CONCOURS D'ARCHITECTURE POUR LA  
CONSTRUCTION D'UNE SALLE DE  
SPECTACLES AU CROCHETAN

RAPPORT DU JURY

MONTHEY, LE 10 NOVEMBRE 1982

PROJET No 6 (51 11 17)

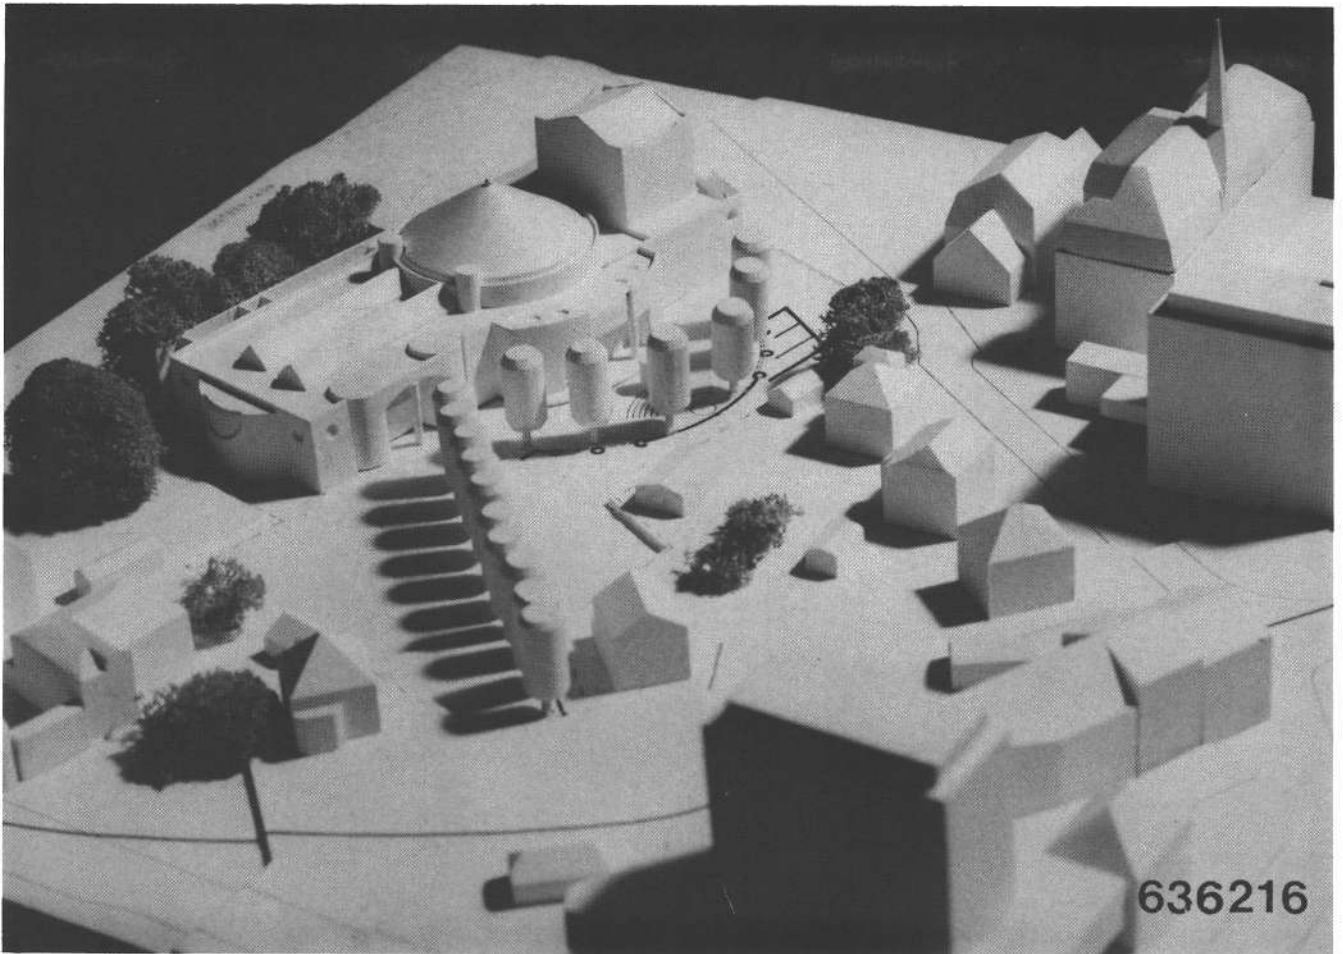
- 1.- Le projet offre une bonne réponse au programme.
- 2.- La salle est bonne dans sa pente, sa direction et ses dimensions. Elle comprend un optimum de places de bonne visibilité. L'extension sur les dégagements est possible et bien comptée.  
Les possibilités d'équipements - régie, plafond technique, fosse - sont bonnes, les distributions sur le plan technique le sont aussi.  
Le foyer sous salle, résiduel, ne crée pas un rapport de qualité avec la salle. D'autre part, les accès au niveau supérieur sont étriqués. Le foyer reste limité strictement dans sa fonction de distribution et de service :  
il n'est ni l'espace d'accueil demandé, ni le lieu de préparation au spectacle. La petite salle ne s'ouvre pas suffisamment sur le foyer.
- 3.- L'implantation est bonne, maîtrise assez bien les distances à l'environnement, mais la relation à la ville n'est pas clairement exprimée.

PROJET No 9 (63 62 16)

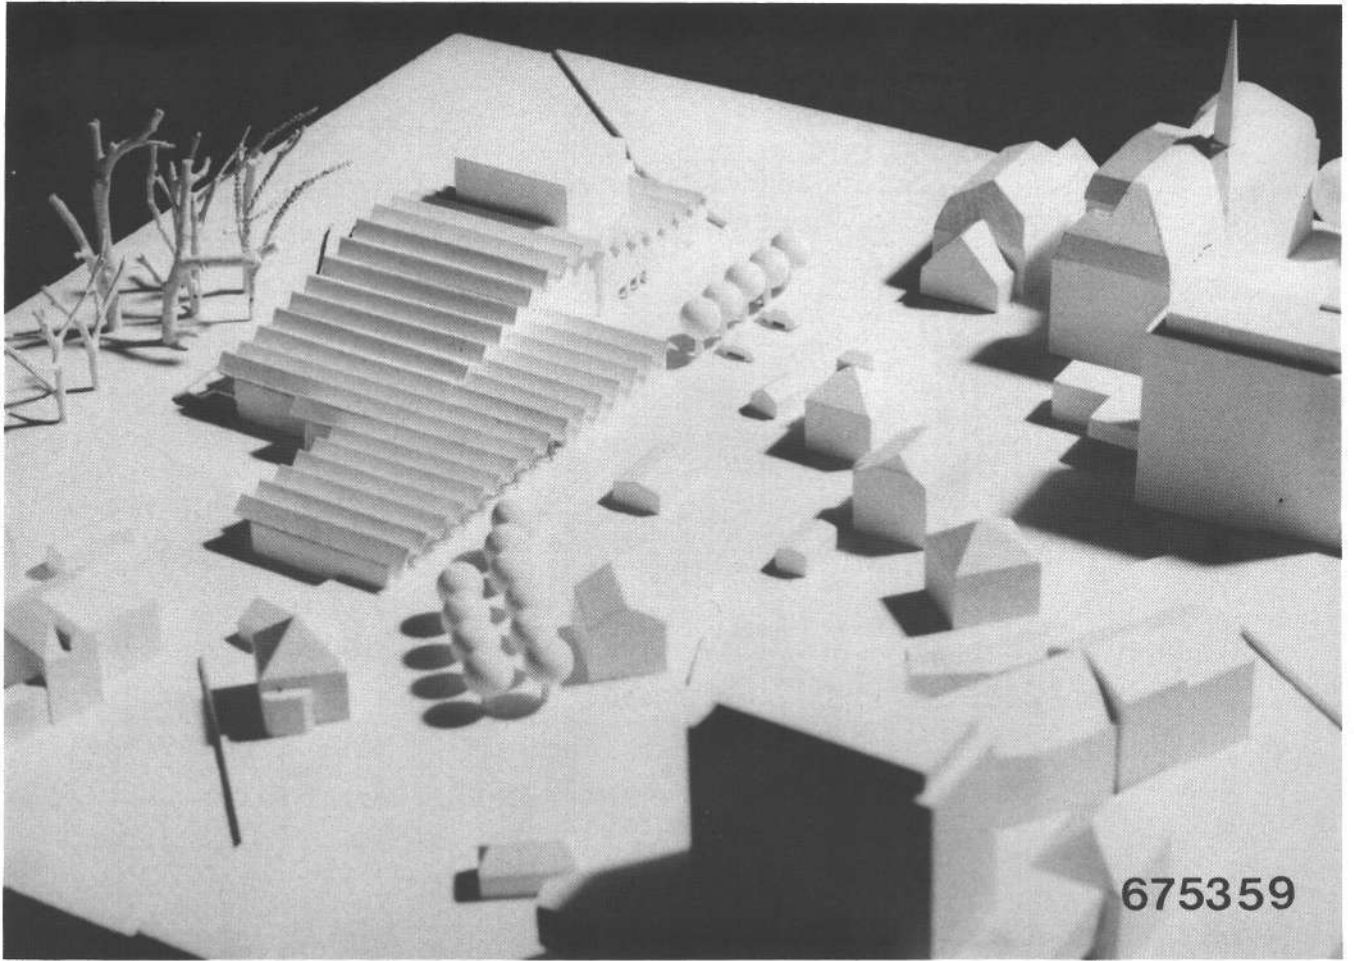
1.- Le programme demande une salle de 600 m<sup>2</sup> avec 500 places confortables + extension possible sur dégagements ; le projet pour un volume conséquent propose une salle d'environ 400 places confortables sur une surface de moins de 500 m<sup>2</sup>.

Le foyer y c. le bar sont par contre très généreux. S'il est possible de résoudre le dimensionnement de la petite salle, il est constaté l'impossibilité pour la grande salle d'accueillir - confortablement - les 500 places avec l'extension demandée sans modifications importantes.

Par ce constat de non-respect du programme en des éléments qu'il considère comme essentiels, le jury décide d'éliminer le projet de la répartition des prix conformément à la norme SIA 152, article 43, alinéa 2 ; il l'admet cependant au jugement.

D'autre part, d'autres surfaces demandées telle que la petite salle ne sont pas conformes (140 m<sup>2</sup> au lieu de 200 m<sup>2</sup>). Le restaurant présente des difficultés d'exploitation : il est orienté sur un site peu favorable compensé par des prolongements extérieurs appropriés. La proposition de liaison restaurant - bar - foyer n'est pas conforme au programme mais intéressante et conséquente au parti.

- 2.- Le rapport scène - salle est perturbé par une embrasure de plus de 6 m., à la hauteur du cadre de scène, "trou" difficile à combler par l'acteur et pour l'éclairage. La pente est bonne mais le replat intermédiaire ne s'accompagne pas de la compensation de hauteur pour conserver une excellente visibilité. Les possibilités d'équipements sont insuffisantes au niveau du plafond technique et difficilement compatibles avec le parti architectural. La fosse d'orchestre présente d'intéressantes possibilités d'utilisation. Les loges sont trop éloignées. Les liaisons techniques à la petite salle sont absentes, l'ouverture du foyer sur la petite salle est insuffisante.

- 3.- Le projet est salué comme réflexion et comme contribution importantes au débat contemporain sur la "modernité". L'architecture douce proposée, ses références historiques sensibles, réalisent pleinement l'événement urbain qu'il est appelé à devenir. Il constitue une forte prise de possession du territoire en architecturant toute la parcelle et en débordant même pour redonner une signification nouvelle à tout l'ilot. Les vides créés sont riches en appropriations.

PROJET No 10 ( 67 53 59)

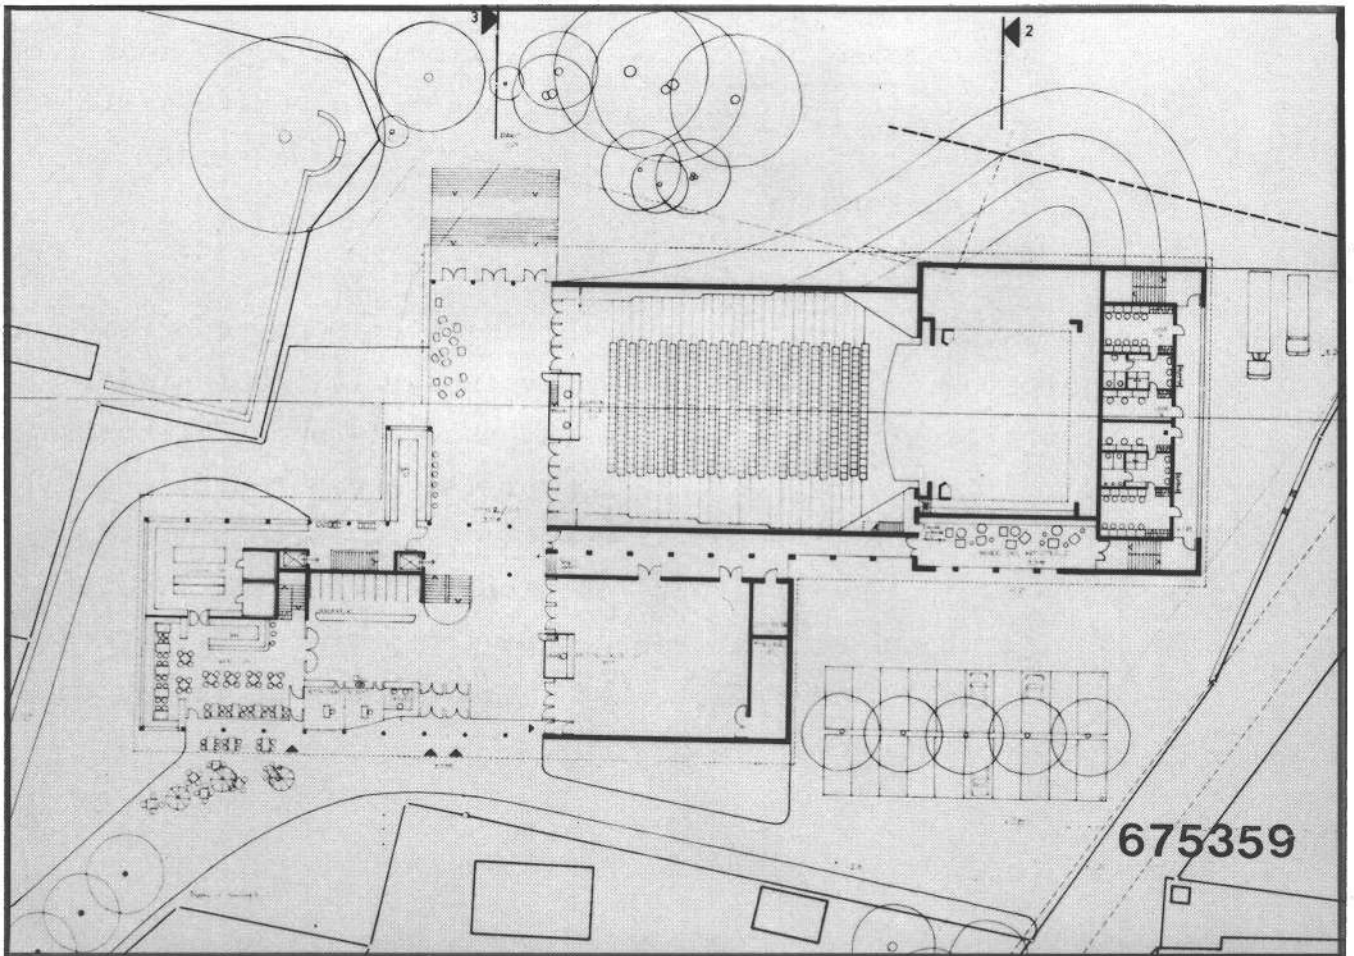
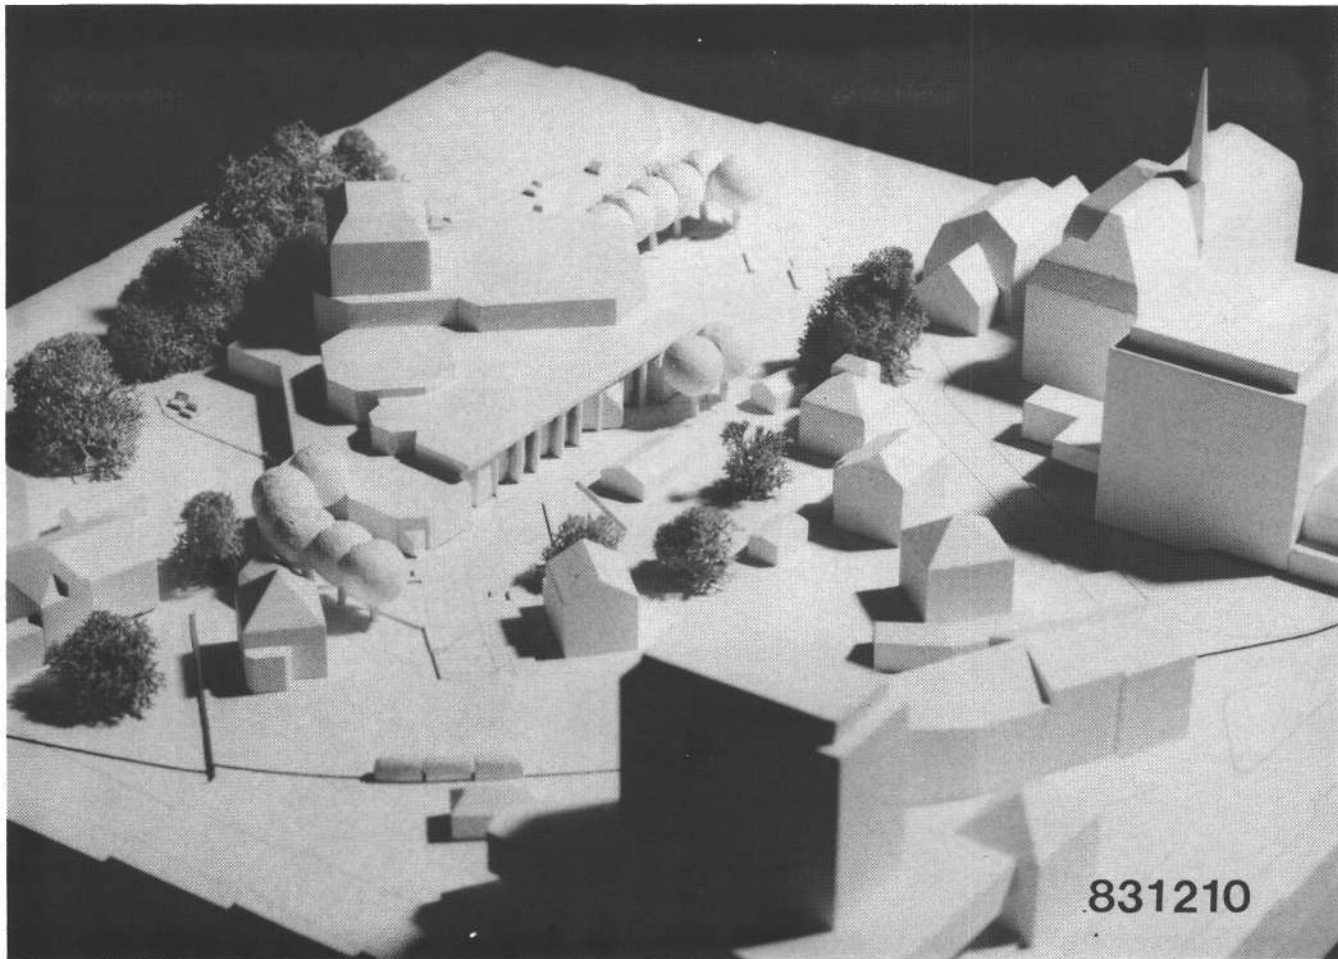
- 1.- La réponse au programme est satisfaisante dans l'ensemble, sans incompatibilité notoire.
- 2.- Le rapport scène-salle est correct en plan, mais la pente trop faible. Les possibilités d'équipements sont bonnes, les distributions techniques le sont aussi. Il existe la possibilité de séparer les fonctionnements de la grande et de la petite salle.

Le foyer, qualitativement peu exploitable, se prête mal à l'accueil. D'autre part, il présente des faiblesses de relations entre les divers éléments qu'il doit réunir, notamment la petite salle ne s'ouvre pas directement sur celui-ci.

- 3.- L'expression est cohérente, mais banale, vide de signification et, contrairement à ce qui est dit, sans relation à l'environnement bâti et à la ville. Le projet ne présente donc pas les capacités de s'affirmer comme événement urbain, centre culturel en tant qu'institution.

L'implantation, l'occupation maximale du terrain laissent des ouvertures, des vides possibles, mais de qualité quelconque. L'accès est étriqué, peu affirmé et de situation peu heureuse. La sortie arrière sur les arbres s'affirme comme entrée inversée !

Les espaces intérieurs n'ont pas la qualité, ni le pouvoir de suggestion du lieu de spectacle.

PROJET No 14 (83 12 10)

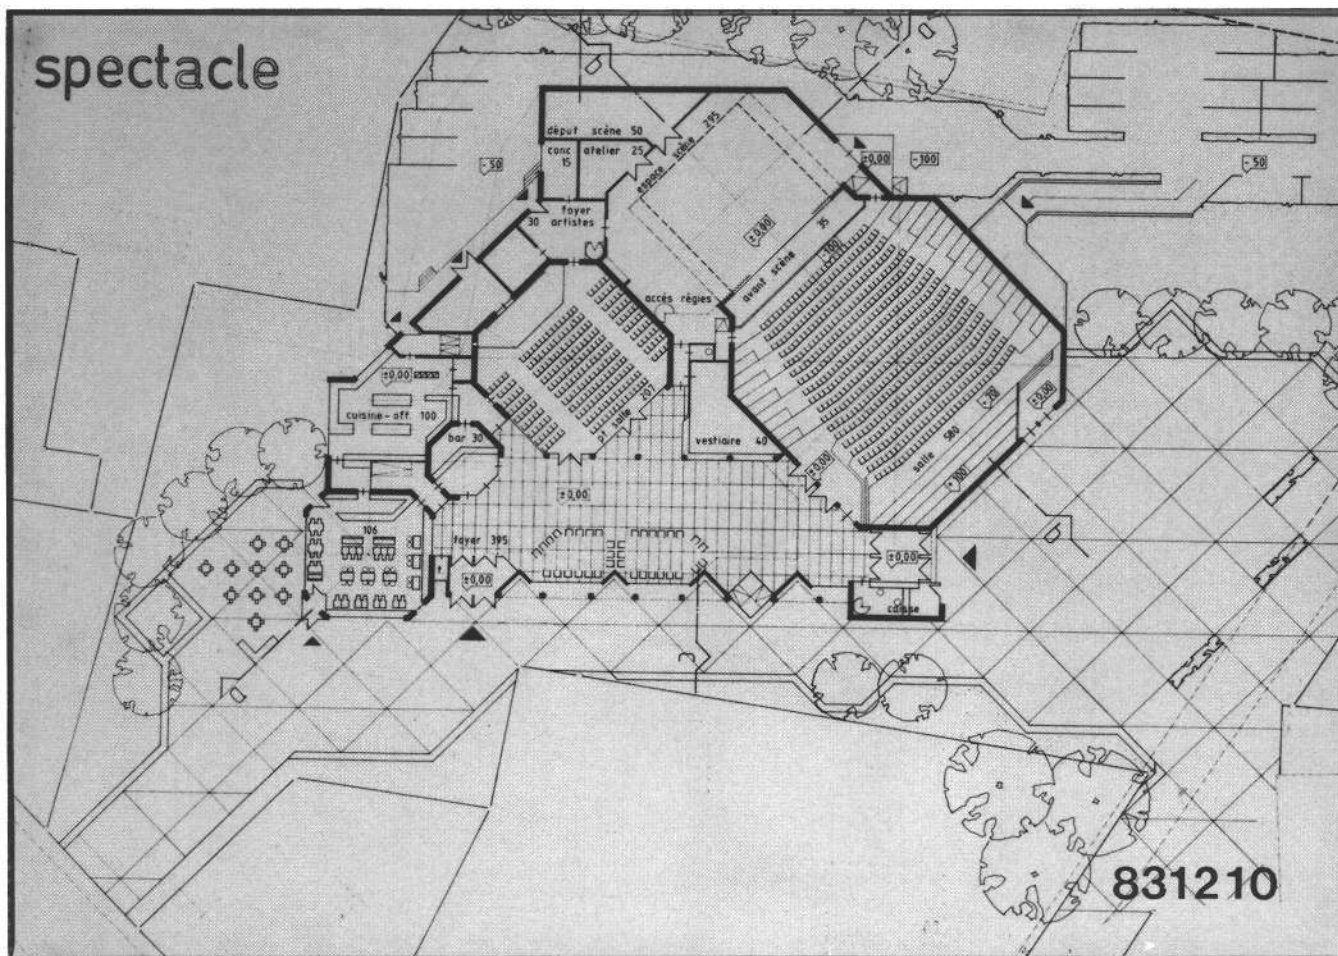
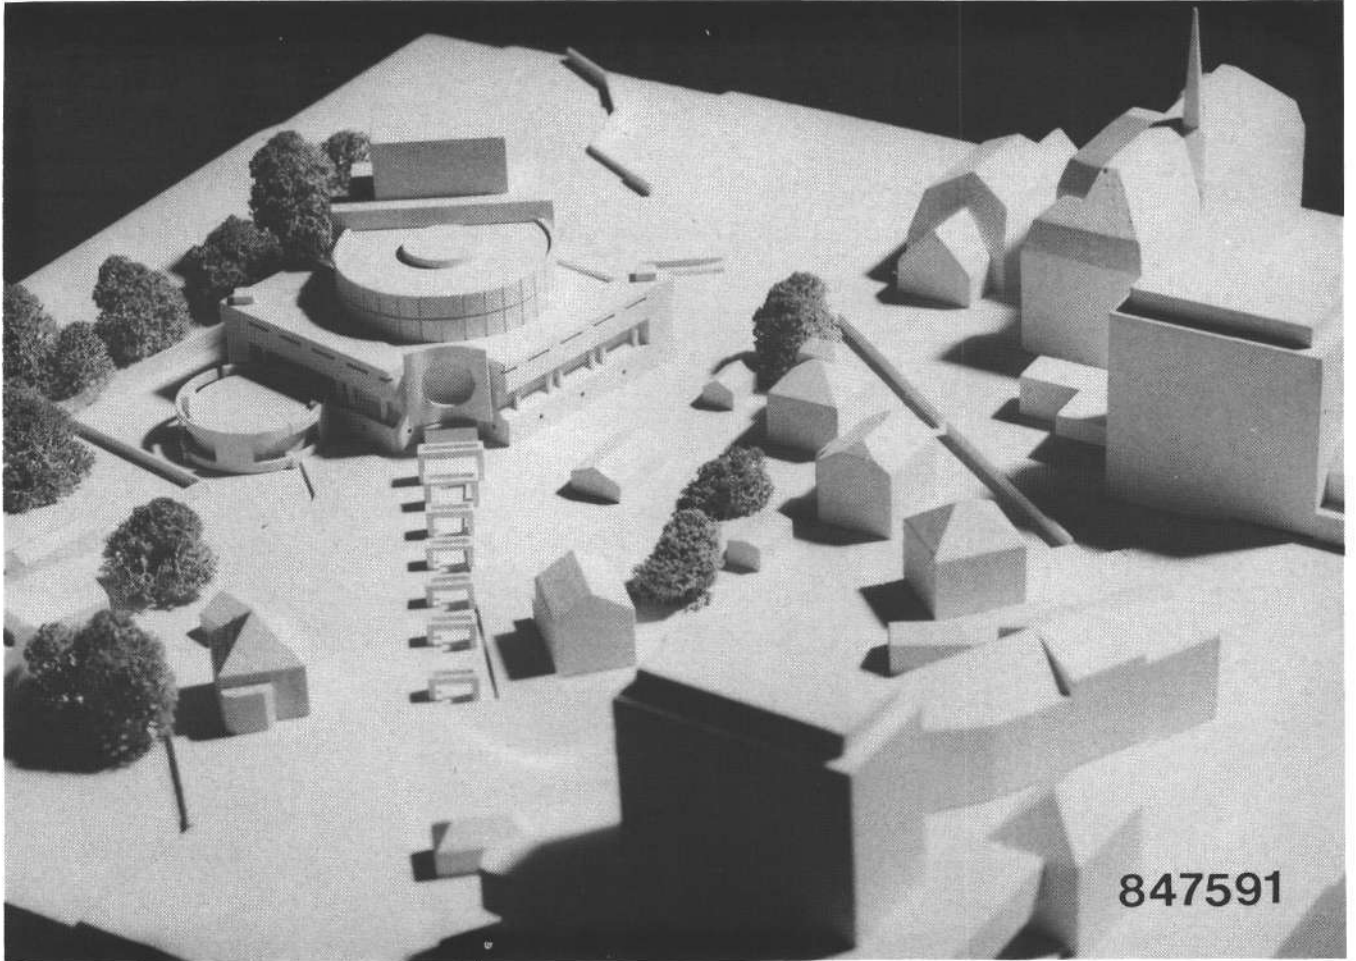
- 1.- La réponse au programme est dans l'ensemble satisfaisante ; par contre, le dispositif d'entrée ne peut convenir.
- 2.- Dans l'ensemble, nous sommes en présence de lieux qui pourraient "fonctionner". Le rapport scène-salle, bon en plan, ne l'est plus en coupe (pente faible). L'extension demandée est aisée.

Les possibilités d'équipement existent. Le foyer des artistes est bien situé ; l'accès aux loges, de même que les dégagements de scène sont insatisfaisants. Les services des deux salles sont communs et fonctionnent.

Le foyer, étroit et découpé, s'il remplit dans une moindre mesure sa fonction de distribution n'a pas les qualités d'accueil demandée.

- 3.- Le projet, ramassé, propose une juxtaposition de masses n'ayant de cohérence que par les relations de fonctionnement.

L'insuffisance de structure ne permet pas de rattacher l'objet à la ville. Le problème des accès n'est pas résolu. Les aménagements extérieurs sont des espaces résiduels présentant peu de qualités.

PROJET No 15 (84 75 91)

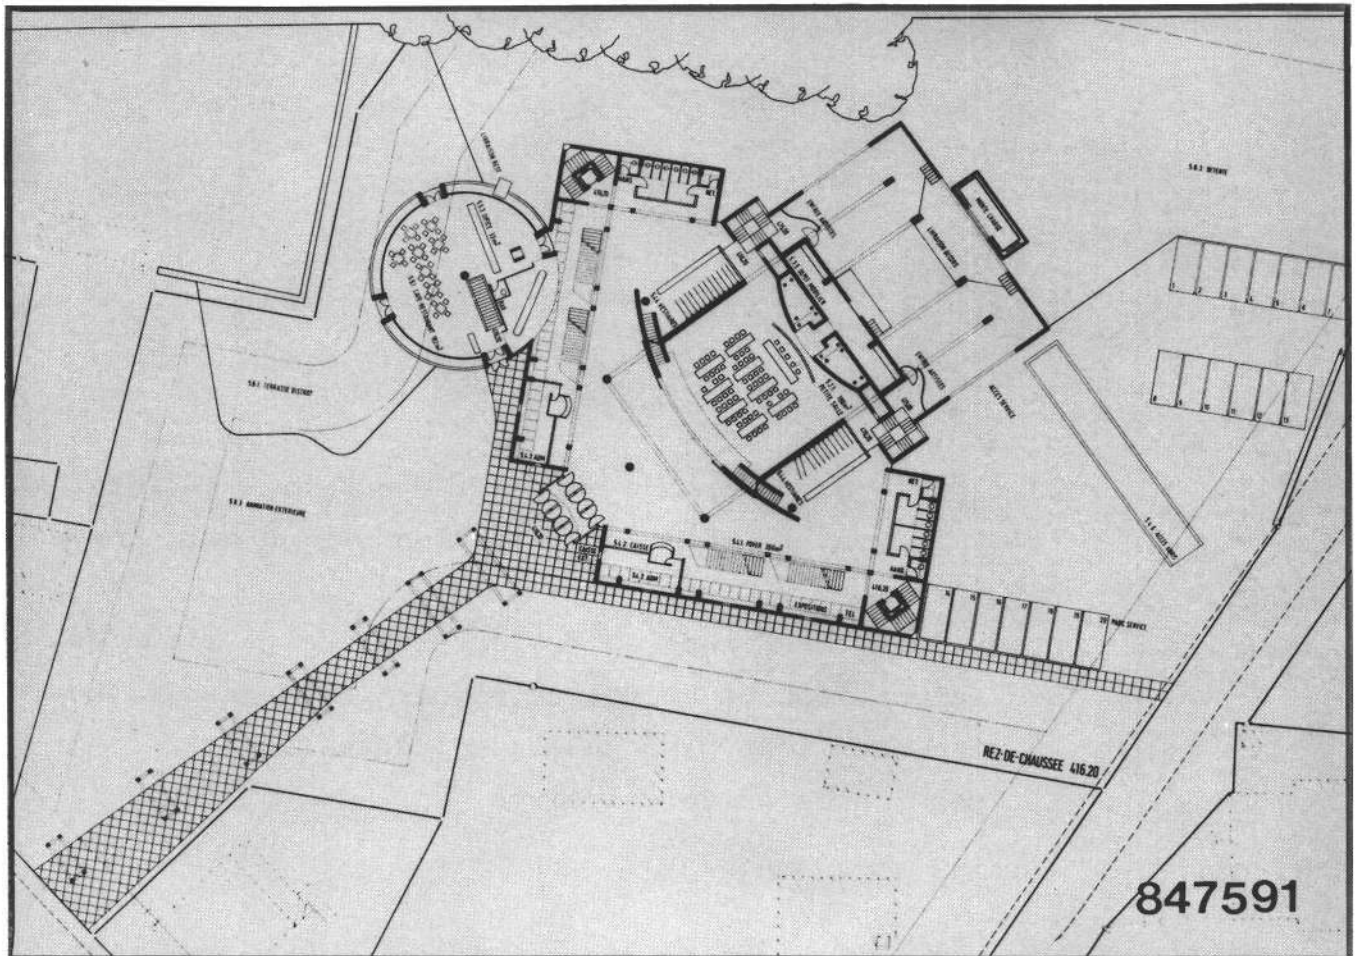
- 1.- La réponse au programme est satisfaisante. Il s'agit du seul projet présentant une superposition de la petite et de la grande salle ; il en résulte une densification extrême du projet qui a pour effet la mise en oeuvre de nombreux moyens de distribution verticale.
- 2.- Le rapport scène-salle est bon. Le nombre de 500 places confortables est atteint, par contre, les possibilités d'extension sont limitées. Les places sont de bonne visibilité.

Les possibilités d'équipement sont bonnes ; la régie est trop haute. Les loges sont d'accès correct, de même que les autres liaisons techniques.

Le monte-charge constitue un handicap pour un théâtre d'accueil mais le couvert proposé compense dans une moindre mesure cet inconvénient.

La petite salle est bonne et présente de plus des possibilités intéressantes d'appropriation en relation avec le foyer ; il est possible de l'isoler clairement de l'exploitation de la grande salle.

3.- La densification du projet, partant sa force, sa hauteur, sont autant d'éléments qui réalisent l'événement urbain et permettent de l'insérer dans la ville.

L'occupation du terrain, judicieux en fond de parcelle construit à la fois un pôle faisant front à la ville et un écran au tissu suburbain. Par le respect du lieu et en composant avec celui-ci, il met en valeur les éléments forts du site et s'accommode de peu de moyens pour y parvenir.

Le projet, dominé par une composition diagonale, axe du rattachement à la ville, permet un accès subtil préparé par un double langage de pavements et de portiques suggérant des choix possibles.
